HØRINGSSVAR

Til lokalplanforslag Postgrunden med
tilhørende forslag til kommuneplantillæg

Offentlig høringsperiode fra den 5. maj til
den 30. juni 2017

Bilag E - Skitse for tilretning af Tegning nr. 6a - Beplantningszoner

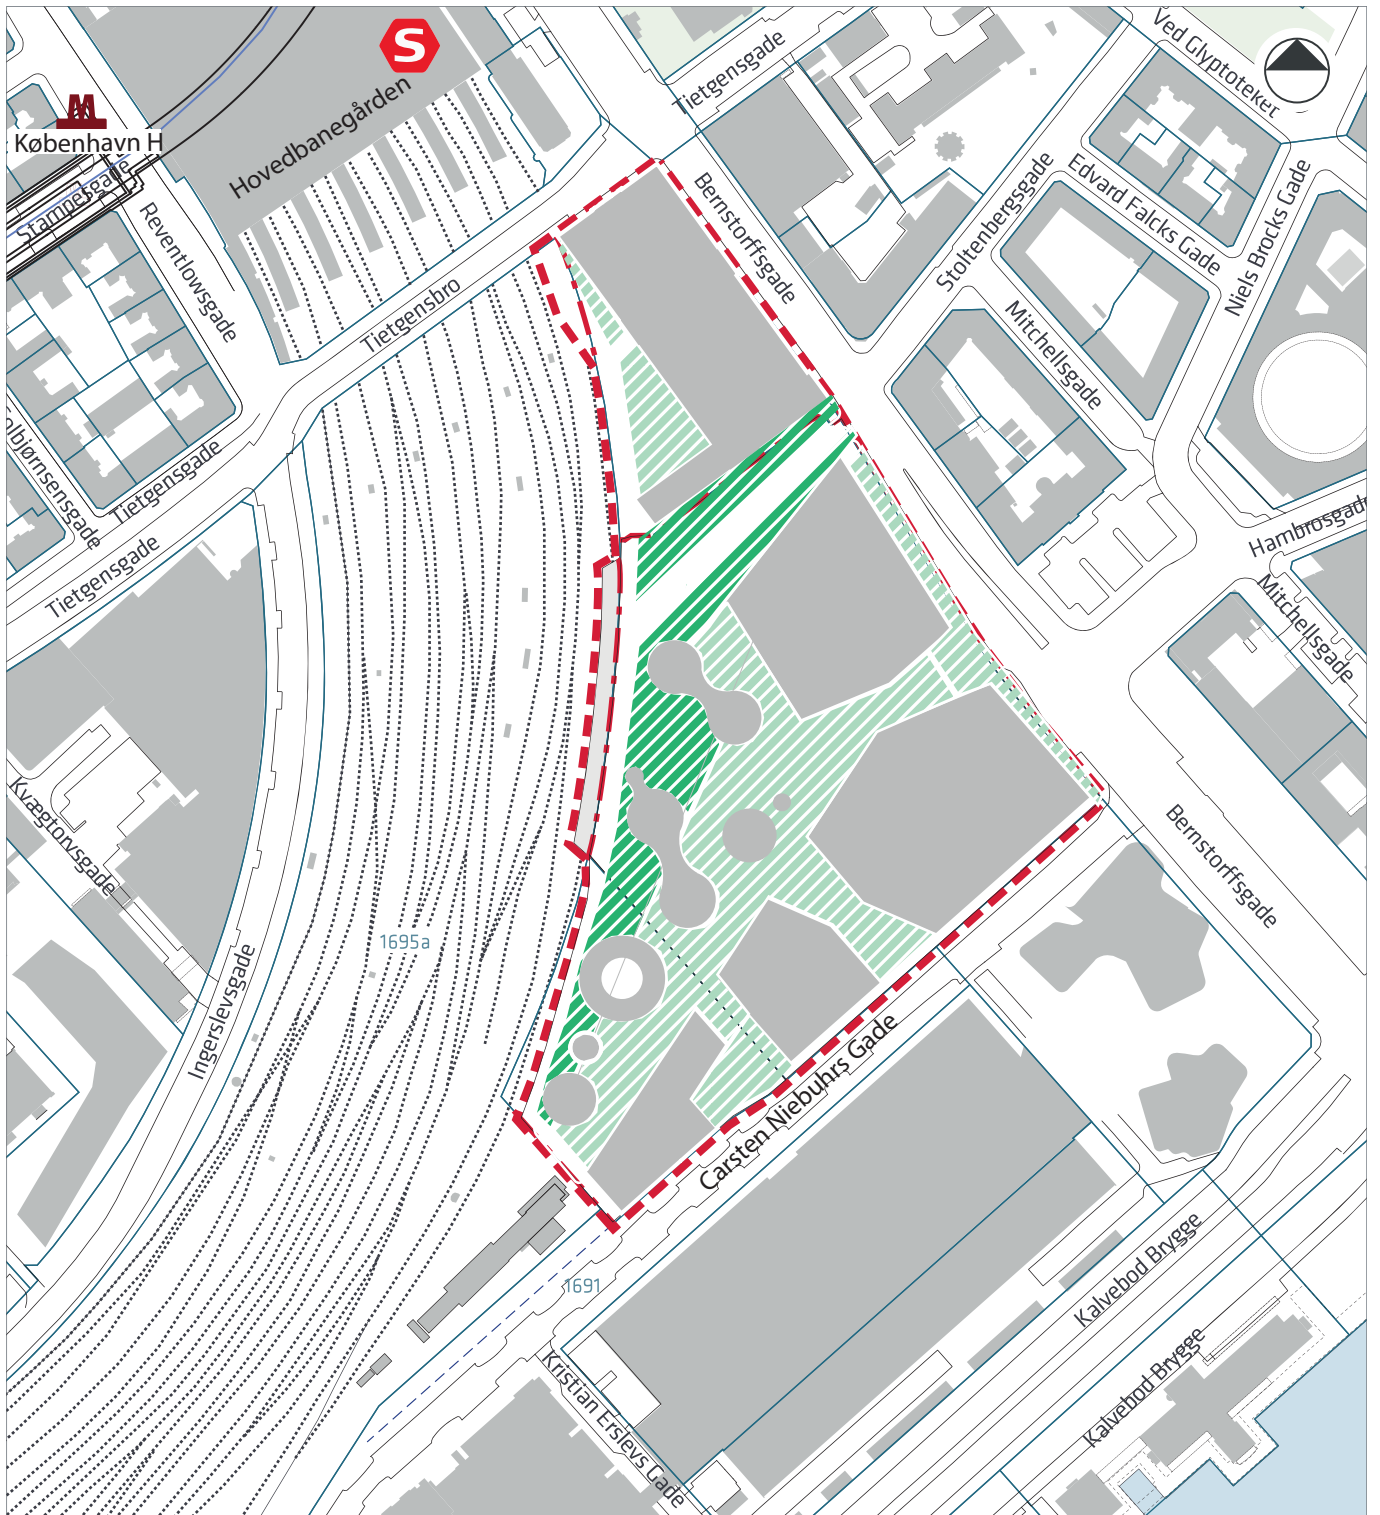
Tegning nr. 6a svarer ikke til beplantningskonceptets intentioner og den ønskede fordeling af beplantningskategorier / 'skov'-typer.

Promenaden og området længst ud mod banen bør ikke som beskrevet ved Tegning nr. 6a, domineres af mellemskov, som vil tage udsigt, og endvidere er i modstrid med §8, stk. 2e "Beplantningen skal understøtte udsyn fra pladsen mod baneterrænet", samt Kantzonebeskrivelse §8 stk. 6: "opstammede træer" og kantzonedigram 5c 1.

Det vil sikre passage og udsigt under træernes kroner til den åbne Promenade og baneterrænets stor træk. Af hensyn til ophold og vindkomfort kan der i mindre områder mod Promenaden / banen i nødvendigt omfang integreres beplantning af Mellemskov.

Beplantningszoner bør udformes og defineres / beskrives som på vedlagte skitse for tilretning af Tegning nr. 6a. (bilag F).
